**Avis de la Mission Régionale d'Autorité environnementale
de Bourgogne-Franche-Comté
sur le projet de centrale photovoltaïque « Soleil de Puisaye »
sur le territoire de la commune de Saint-Privé (89)**

N° BFC-2021-2902

Emprise du projet au regard des habitats issue de l'étude d'impact p. 140

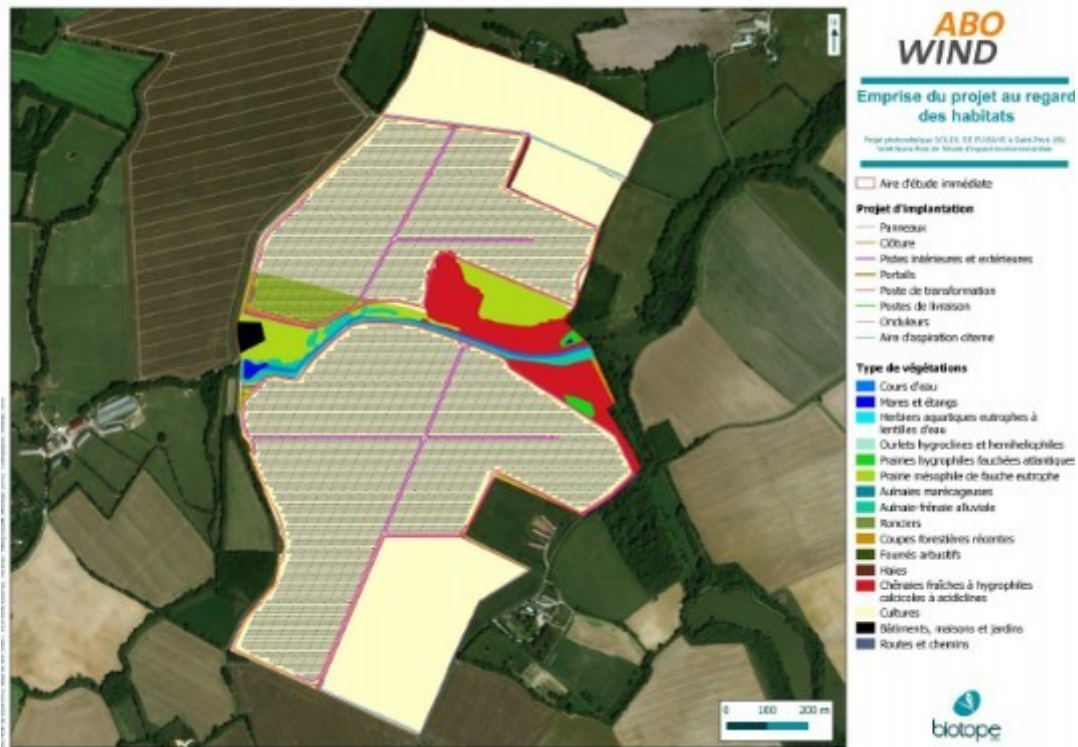
Les zones humides ont été prospectées selon des critères alternatifs (habitats ou flore et pédologie) et 7,68 ha de zone humide ont été caractérisés. La mesure d'évitement des secteurs à enjeux écologiques élevés conduit à ne pas implanter les panneaux en zone humide (voir figure ci-dessous).

Les panneaux implantés à proximité des habitats à enjeux écologiques (ru, haies notamment) peuvent induire des impacts négatifs vis-à-vis de l'avifaune et des chiroptères, compte tenu du territoire de chasse que représentent ces zones. **La MRAe recommande de reculer l'implantation des panneaux photovoltaïques par rapport à la zone humide et par rapport aux haies favorables, afin de préserver les territoires de chasse, notamment pour les chiroptères.**
